Věc: Novostavba „Rodinný dom"
na ul. Bárdošova č. 56 v Bratislave, pozemok parc. č. 6003/2,7 k.ú. Vinohrady
Odvolanie proti Rozhodnutiu – stavebnému povoleniu vydanému dňa 16.08.2019

Odvolanie proti Rozhodnutiu – stavebnému povoleniu
vydanému po ukončení spojeného konania o umiestnení a povolení stavby
zo dňa 16.08.2019
č. 6578/2019/UKSP/HAVK-78 → HAVRLKOVÁ
kl. 153

PRÍLOHA 1 M = 1:2000

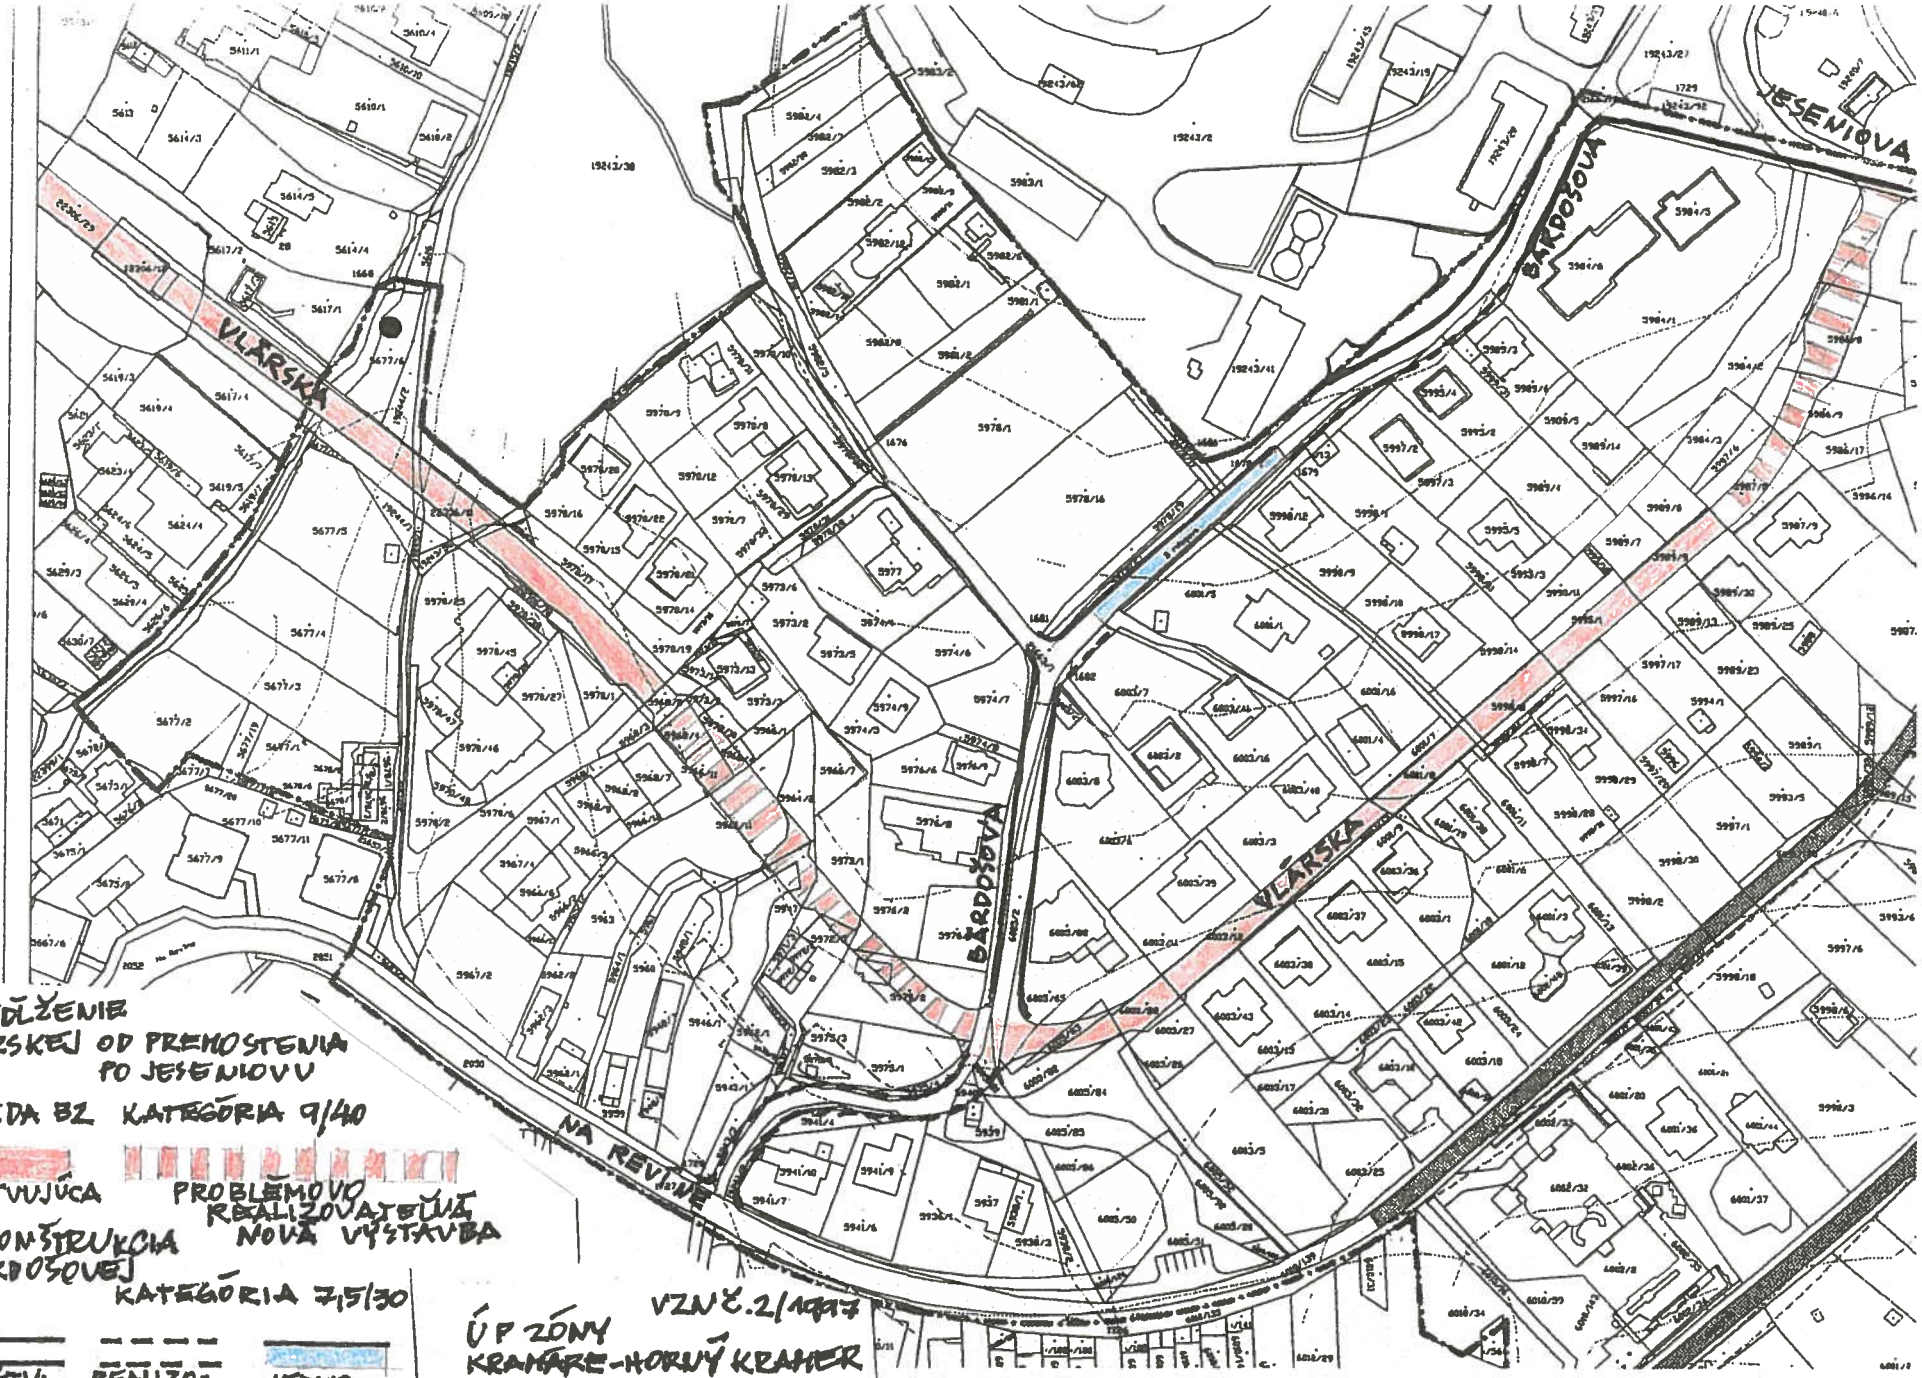
Pritom návrh vyhovujúceho priečneho profilu bol dávno schválený. Vo Všeobecnom záväznom nariadení mestskej časti č.2 /1997 o záväzných častiach Územného plánu zóny Kramáre - Horný Kramer (ďalej iba ÚP zóny) je „rekonštrukcia Bárdošovej ulice na kategóriu 7,5/30 v úseku medzi ulicou Na Revíne a Jeseniovou ulicou" zaradená ako verejnoprospešná stavba pre dopravu už od 1.7.1997. Stavba so zadefinovanou šírkou 7,5 m čaká na realizáciu plných 22 rokov.

Poukázaniu na tento princíp sa venujeme s ohľadom na sledovanie prípravy a uskutočňovania až dvoch verejnoprospešných stavieb z oblasti dopravy v lokalite Horný Kramer (príloha 1). Jednou§ a to hlavnou dopravnou komunikáciou riešeného územia sa v zmysle ÚP zóny sa má stať výstavba prepojenia Vlárskej ulice od cestného premostenia až po Jeseniovu ulicu. Zatiaľ nevybudované dva úseky tejto trasy majú pred sebou oveľa ťažšie prekonateľné územné majetkoprávne vzťahy, ako územne plynulo priepustná Bárdošova ulica. Je tiež celkom možné, že komunikácia Bárdošova napokon prevezme funkciu prepojenia z južných častí Kramárov po zaústenie na Jeseniovu ulicu aj za komunikáciu Vlárska. Už dnes sa využíva pre mikrobusy MHD. Je tiež trasou do bratislavského lesoparku. Plní funkciu cyklotrasy. Ponechanie jedného jej úseku iba v Rozhodnutí prezentovanej šírke, danej posunutím SZ nárožia pozemku parc.č. 6003/7 o krátku (nevyčíslenú) vzdialenosť považujeme za nevyhovujúce súčasným aj budúcim potrebám širšieho územia.
